# Aménagement d'un créneau de dépassement sur la RN 147 entre Limoges et Bellac

Ateliers de concertation « Chamborêt »

## Compte-rendu

À gauche : proposition pour la sécurisation du carrefour de Corrigé. À droite : proposition pour passage inférieur de Fianas.

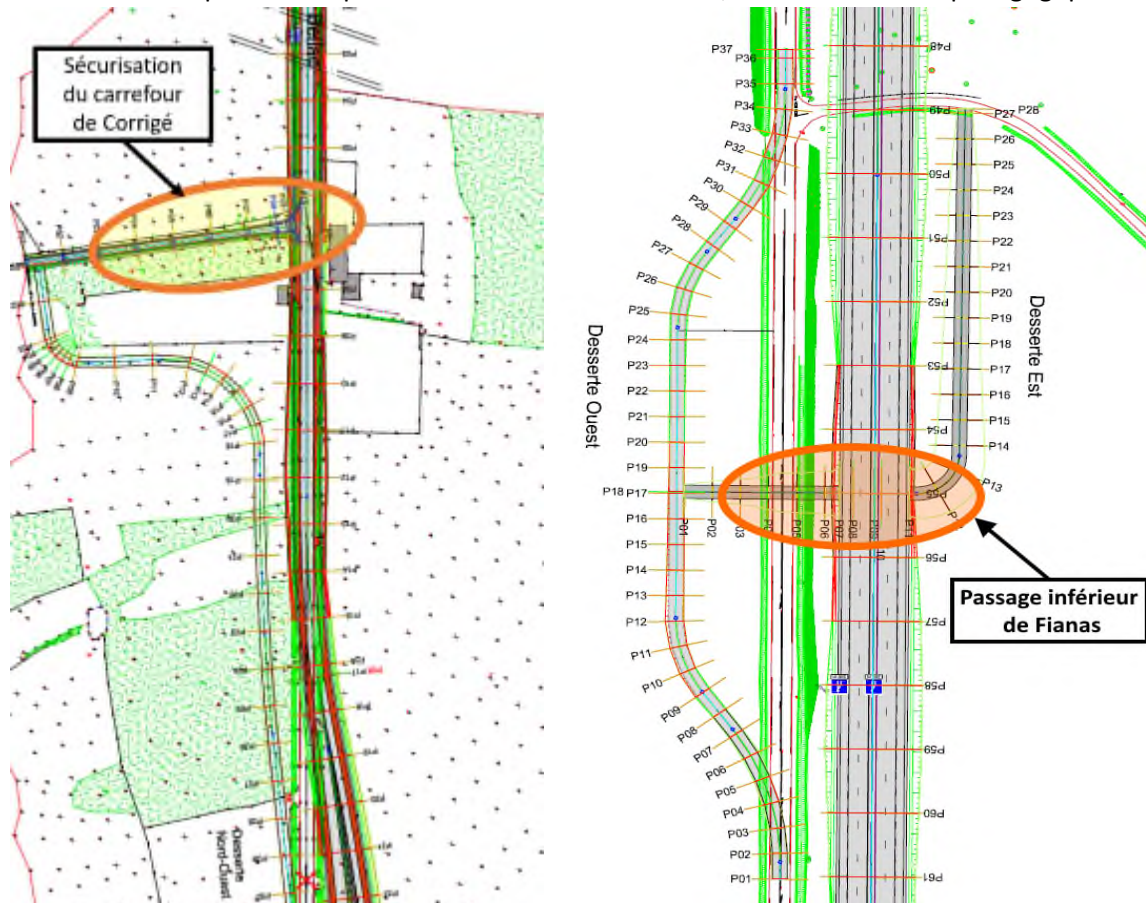
- **Le Carrefour de Corrigé** : il constitue le point de raccordement au nord.
  - **Le constat** : Les aménagements prévus entraîneront une suppression des carrefours à Morcheval. Les participants redoutent donc un report de trafic vers Corrigé. Cette situation en sortie de créneau (dans le sens Limoges-Bellac) fait craindre des accidents en cas de vitesses élevées.
  - **Les propositions** : Les participants souhaitent une sécurisation du carrefour (voir schéma ci-dessous). Pour ce faire, l'aménagement de voie d'accès au carrefour est préconisé afin que sa largeur soit plus adaptée au trafic. Ils préconisent également la mise en place de dispositifs de sécurité sur la RN147, comme les radars pédagogiques.

- **Passage inférieur de Fianas** : les participants souhaitent que le passage pour la faune soit transformé en passage mixte pour être utilisé pour les traversées agricoles et les véhicules de particuliers. La DIRCO pense qu'il est envisageable d'adapter l'ouvrage afin que le passage agricole soit assuré. (Voir schéma ci-dessus).
